Krycí list ZBV

Název Stavby dle SoD: III-1021 a III-1024 Hvozdnice - Bratřínov - BIM Název stavebního objektu/provozního souboru (SO/PS): Silnice	Číslo SO/PS / / pořadí Změny SO/PS: SO 101/3	Číslo ZBV: 4
---	--	---------------------

Předmět Změny: sanace aktivní zóny - etapa II

Název Změny: Sanace aktivní zóny - etapa II

SANACNÍ OPATŘENÍ AKTIVNÍ ZÓNY

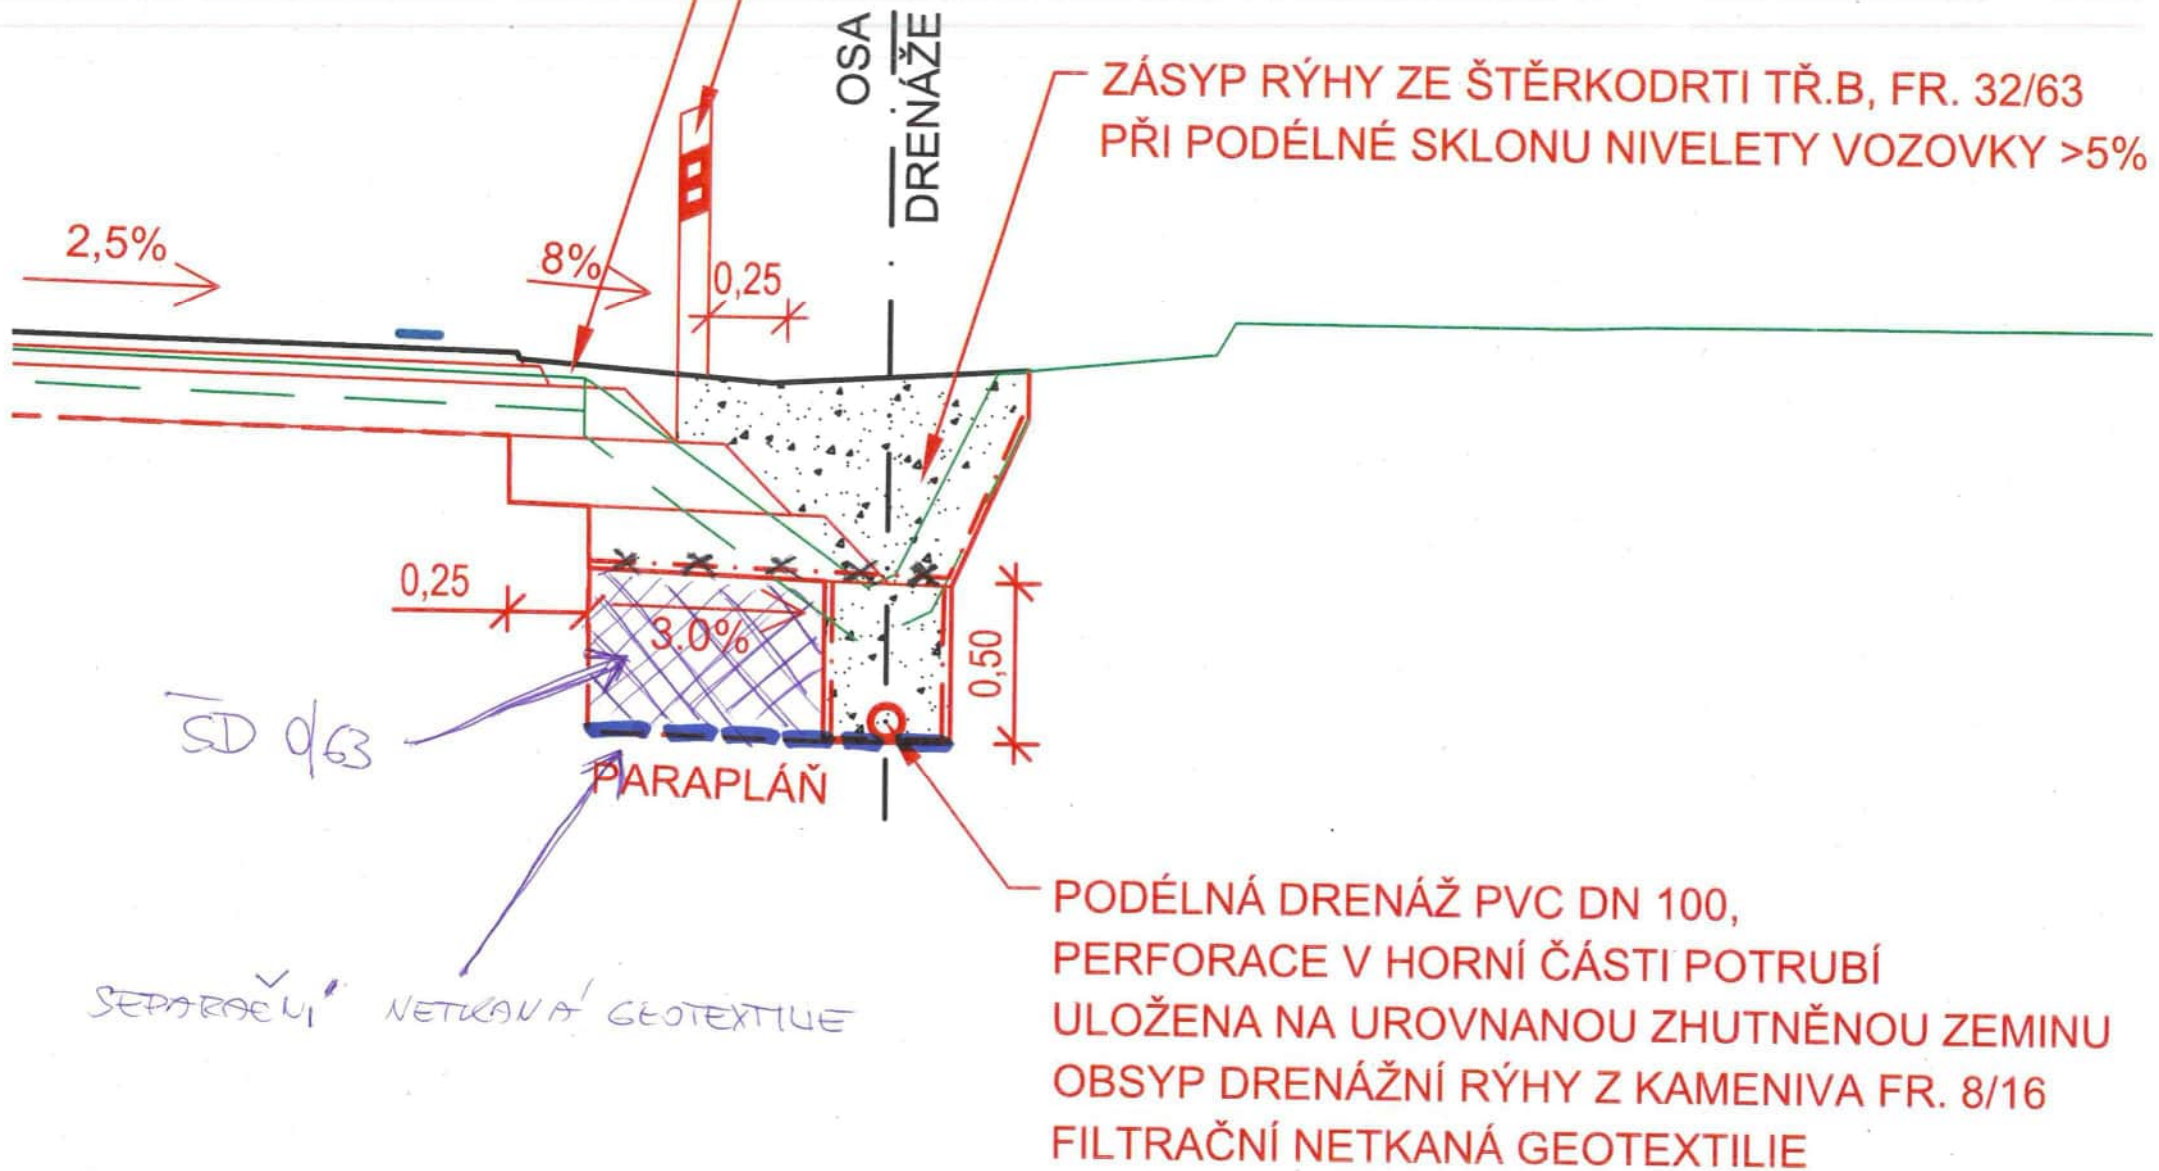
Na základě provedených rázových zatěžovacích zkoušek na úrovni pláně v místě rozšíření zemního tělesa komunikace v etapě II (km 4,13 - km 5,25) bylo zjištěno, že zatížené zeminy aktivní zóny (charakteru jilu s nízkou až střední plasticitou) jsou dle ČSN 73 6133 hodnoceny jako nevhodné. Na výrobním výboru stavby bylo dohodnuto, že bude provedena výměna aktivní zóny v nezbytném rozsahu v mocnosti 0,5m. Dle doporučení geologa bude nevhodná zemina nahrazena ŠD frakce 0/63, na bázi sanace bude položena separační netkaná geotextilie. Posudek geologa s těmito závěry je přiložen jako doklad č.12. vzorový řez sanací AZ je přiložen jako doklad č.13.

Dne 3.7.2025 byly provedeny rázové zatěžovací zkoušky na úrovni pláň v místě rozšíření zemního tělesa komunikace. Zastižená aktivní zóna byla tvořena zeminami charakteru jílu s nízkou až střední plasticitou – tyto zeminy jsou dle ČSN 73 6133 hodnoceny jako nevhodné. Na základě dohody na výrobním výboru stavby bylo dohodnuto, že bude provedena výměna aktivní zóny v nezbytném rozsahu v mocnosti 0,5m. Dle doporučení geologa bude nevhodná zemina nahrazena ŠD frakce 0/63, na bázi sanace bude položena separační netkaná geotextilie. Posudek geologa s těmito závěry je přílohou č.1 tohoto oznámení. Vzorový řez sanací AZ je přílohou č.2.

Vzhledem ke zjištění nevhodných zemin v AZ je nutná jejich výměna – náhrada za ŠD fr. 0/63 v mocnosti 500 mm.
